改善箇所説明図

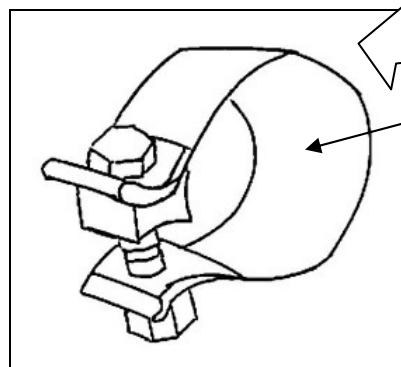
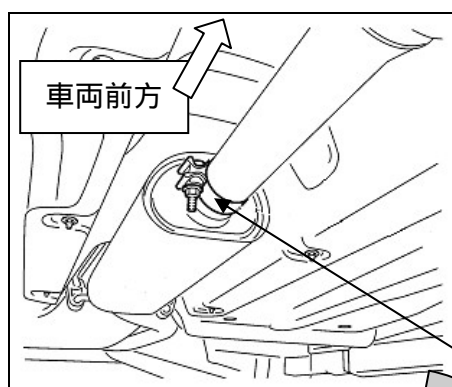
基準不適合発生箇所

排気管と消音器とを接続する取付金具の拘束力が不足しているため、当該接続部から排気ガスが漏れることがある。そのため、そのまま使用を続けると、当該排気管が外れ、騒音が増大するおそれがある。

<改善内容>

全車両、当該排気管の取付金具を対策品と交換する。
